DODATEK č. 1

1. Smluvní strany uzavřely dne 23.4.2025 smlouvu o dílo (dále jen „**Smlouva**“) týkající se realizace veřejné zakázky „**Magistrála – Rekonstrukce veřejného prostoru, I.etapa**“ (dále jen „**Veřejná zakázka**“).
2. V průběhu plnění vyvstala mezi Smluvními stranami potřeba upravit obsah Smlouvy, a proto se Smluvní strany dohodly, že uzavřou tento Dodatek č. 1 a upraví tak svoje vzájemná práva a povinnosti.

ZMĚNOVÝ LIST č.1

Žďár nad Sázavou – Magistrála, rekonstrukce veřejného prostoru

Příloha změnového listu č.2:

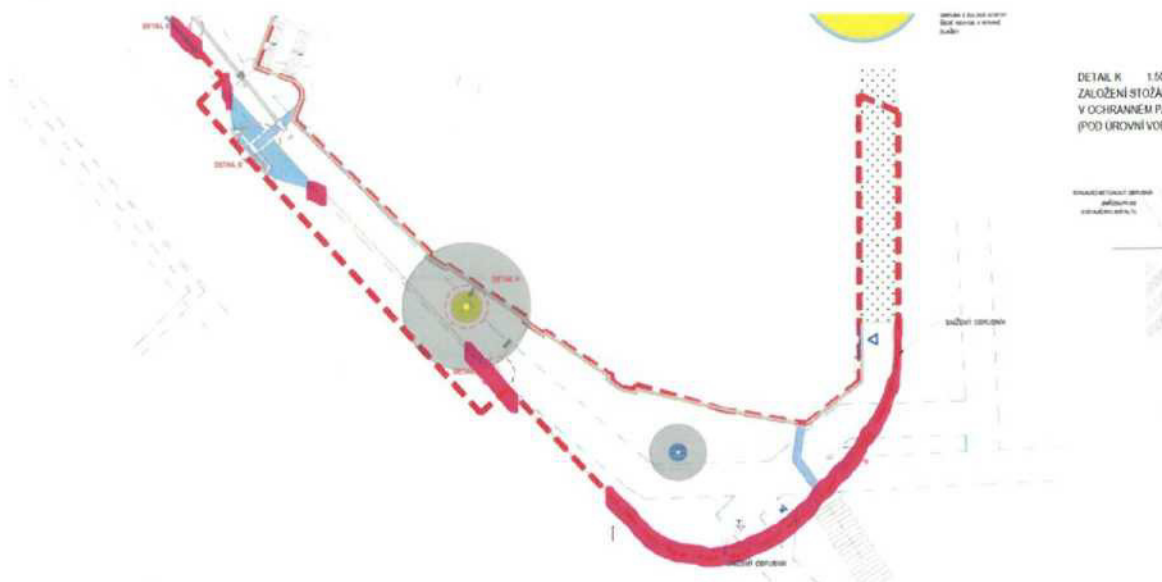
Výměna silničních obrubníků:

Změna vznikla z důvodu nevyhovujících stávajících silničních obrubníků podél silnice I/37. Dále pak kvůli nutnosti opravy obrub po vybourání betonových patek u stávajících sloupů VO. Na stávající stav se nebylo možné plynule napojit novou dlažbou.

Výstřížek výměry silničních obrubníků určených pro výměnu dle koordinačního situačního výkresu C3.6. V křižovatce u OC Convent, proběhla výměna z důvodu nevyhovujícího stávajícího stavu silničních obrubníků. V blízkosti „detail H“ bylo vyměněno 5m silničních obrubníků. V místě pro přecházení byly vyměněny 2m silničních obrubníků pro plynulé napojení „ostrůvku“ s obrubníky podél silnice I/37. Dále bylo opraveno 5m obrubníků u autobusové zastávky po vybourání betonové patky od stávajících sloupů VO.

V přiloženém výstřížku zvýrazněno růžově.

Příloha změnového listu č.10:

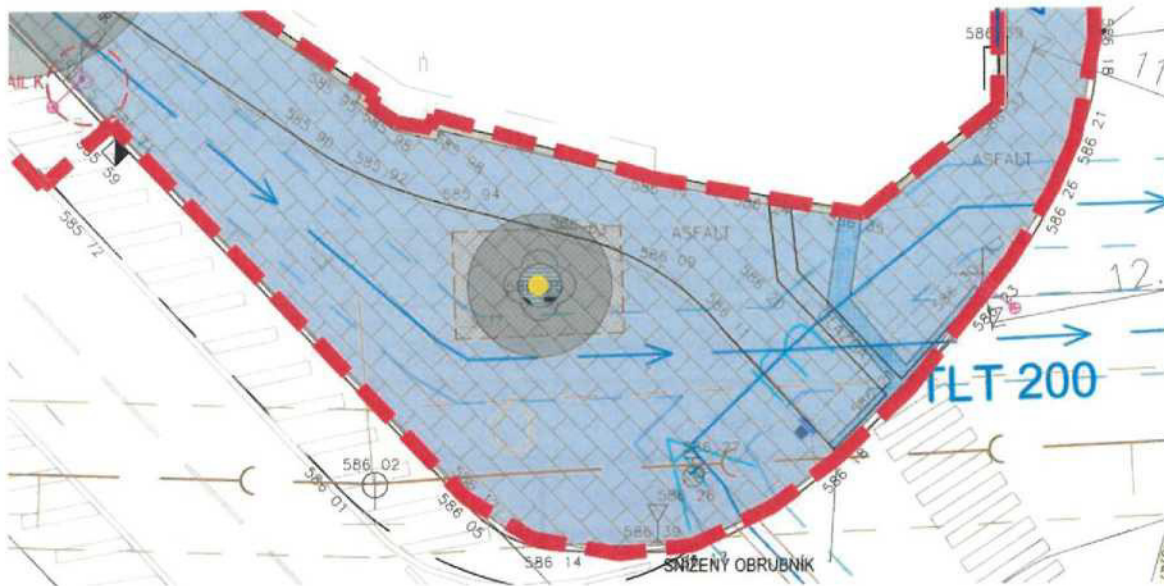
Přesazení stávajícího stromu

Změna byla vyvolána nutností přesazení stávajícího stromu. Strom bylo potřeba snížit o 20cm, pro usazení stromové mříže do požadované výšky nivelety dlažby. Pro dosažení max. životnosti stromu, byl nově vytvořen prokořenitelný prostor ze strukturálního a výsadbového substrátu. Tato změna byla provedena dle odstavce 4, §222 zákona č.134/2016 Sb. o zadávání veřejných zakázek.

V přiloženém výstřižku zvýrazněno žlutě.

Příloha změnového listu č.11:

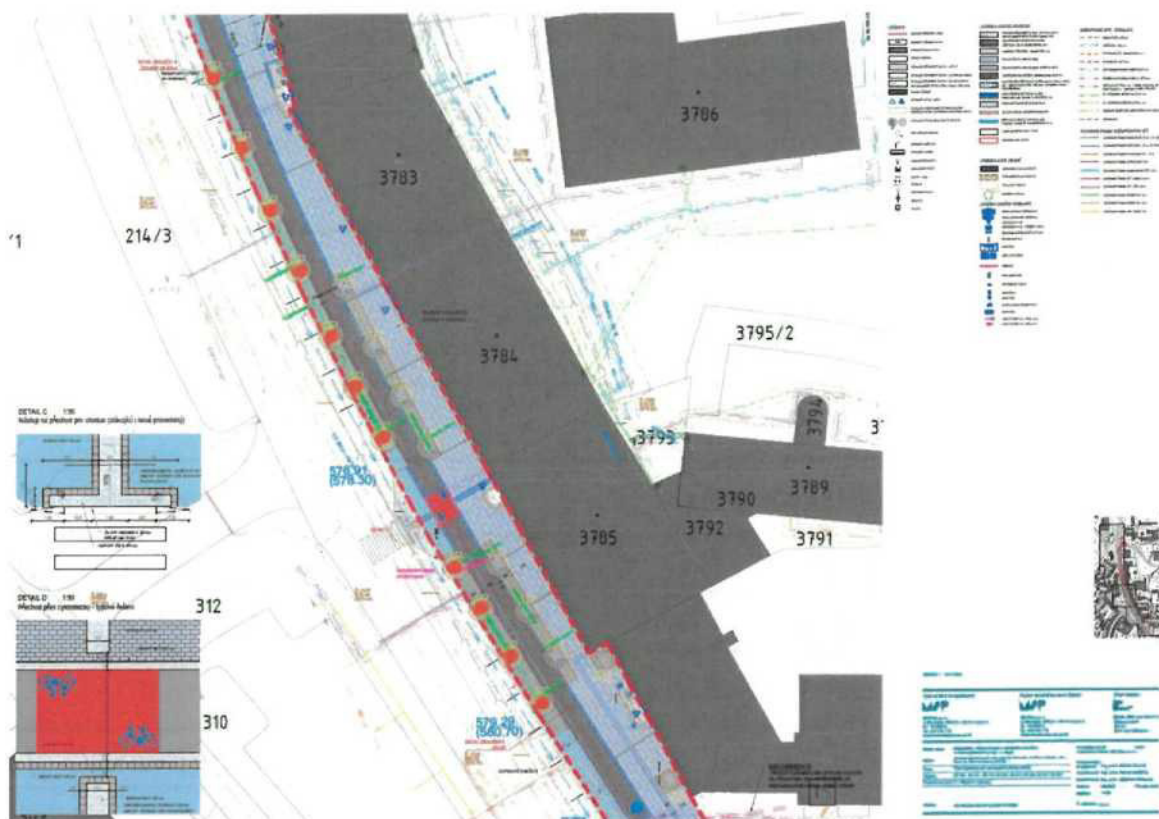
Doplnění počtu stromových mříží

Změna byla vyvolána nesouladem počtu čtvercových stromových mříží o rozměrech 1600x1600mm v soupisu prací a projektové dokumentace. Do soupisu prací byly doplněny 2ks mříží o rozměru 1600x1600mm. Dále bylo doplněno 11ks čtvercových stromových mříží o rozměrech 1200x1200mm, z důvodu absence této položky v soupisu prací. Tato změna byla provedena dle odstavce 4, §222 zákona č.134/2016 Sb. o zadávání veřejných zakázek.

V přiloženém výstřižku zvýrazněno oranžovými tečkami. Podrobný výpočet cenové kalkulace viz. rekapitulace Dodatek č.2. Změna se vztahuje i na II.Etapu stavby.

Příloha změnového listu č.12:

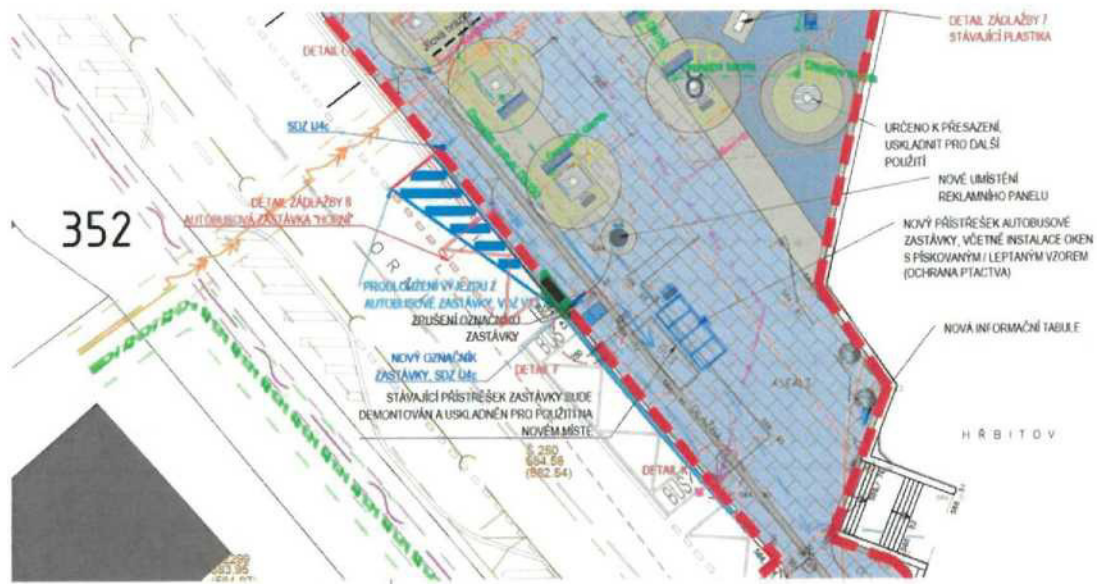
Rozšíření autobusové zastávky

Změna vznikla v důsledku požadavku Objednatele na rozšíření autobusového zálivu (autobusových obrubníků).

V přiloženém výstřížku zvýrazněno zeleně.
